Parc éolien de la Côte-de-Beaupré

Rapport complémentaire 1

Dossier no 609860
Mars 2013
Rév. no 01

Cette section présente les réponses d'Éoliennes Côte-de-Beaupré S.E.C. aux questions et commentaires de la Direction de l'évaluation environnementale des projets terrestres (Dossier n° 3211-12-190 déposé le 10 décembre 2012). Afin de faciliter la compréhension de cette section, les questions et commentaires ont été retranscrits intégralement (QC, en gras) et sont suivis de leur réponse correspondante (RQC).

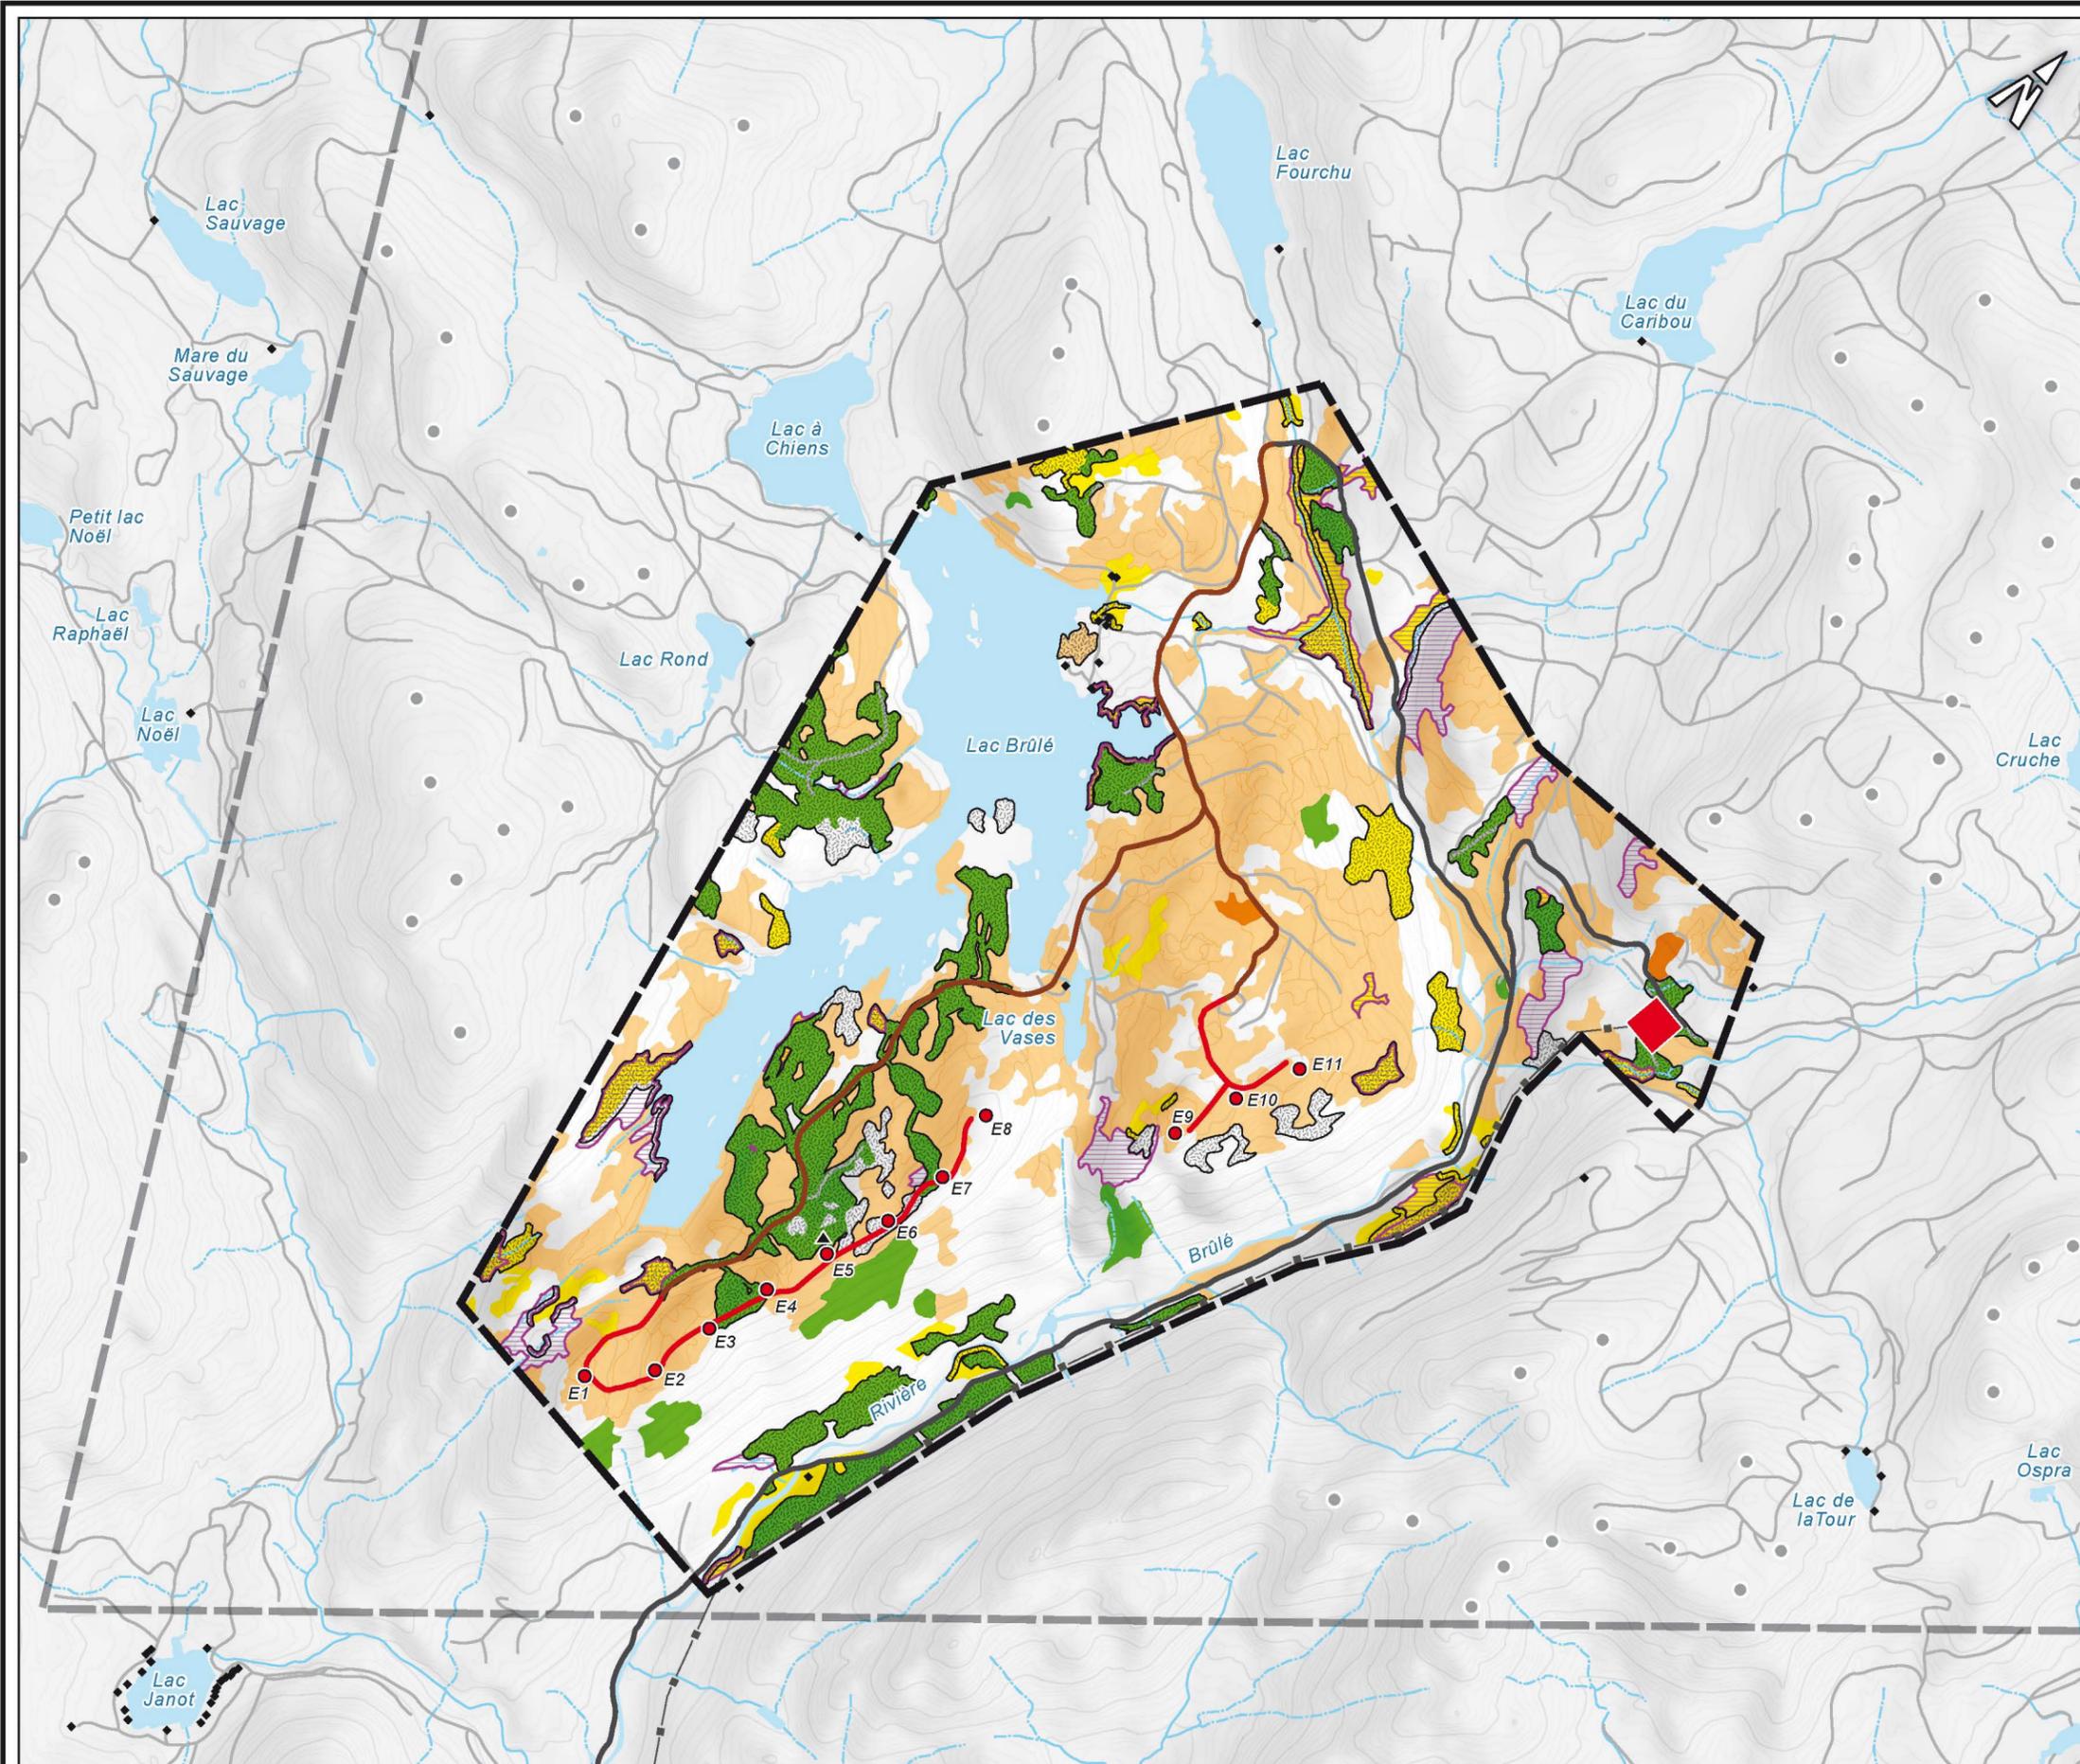
- évaluer les pertes d'habitat potentielles pour ces espèces à statut précaire (l'Engoulevent d'Amérique, le Martinet ramoneur, le Moucherolle à côtés olive, la Paruline du Canada, et surtout la Grive de Bicknell);
- définir et localiser les habitats potentiels pour toutes ces espèces dans la zone d'étude afin de quantifier les pertes et le cas échéant, minimiser les pertes d'habitat reliées au projet (ex. : modifier le tracé d'un chemin, déplacer une éolienne, etc.). Les résultats devraient également être présentés sous forme de carte(s), incluant la position des éoliennes. Veuillez consulter l'Annexe 1 pour les informations pertinentes.

Les données du SIEF ont été utilisées pour cartographier l'habitat potentiel de l'espèce dans la zone d'étude (carte 10). Les peuplements considérés sont les milieux ouverts dépourvus de végétation (qui correspondent, dans la zone d'étude, à des terrains dénudés secs et des gravières), les tourbières boisées ouvertes, les secteurs perturbés (coupes récentes, friches ou plantations) et les pinèdes. L'habitat potentiel ainsi cartographié couvre une superficie totale de 198,6 ha dans la zone d'étude, dont 3,6 ha (2 %) seront déboisés dans le cadre de l'aménagement du parc éolien.

Les données du SIEF ont été utilisées pour cartographier l'habitat potentiel de l'espèce dans la zone d'étude (carte 10). Les milieux considérés sont les peuplements résineux ou mixtes de plus de 70 ans et de densité D, les milieux perturbés (coupes récentes, friches et plantations), les tourbières boisées ouvertes ainsi que les vieux peuplements ou les peuplements inéquiens en bordure de milieux ouverts (bande de 20 m en bordure d'aulnaies, de milieux dénudés humides, de zones inondées ou d'étendues d'eau). L'habitat potentiel cartographié couvre une superficie de 258,0 ha, dont 4,6 ha (2 %) seront déboisés dans le cadre de l'aménagement du parc éolien.
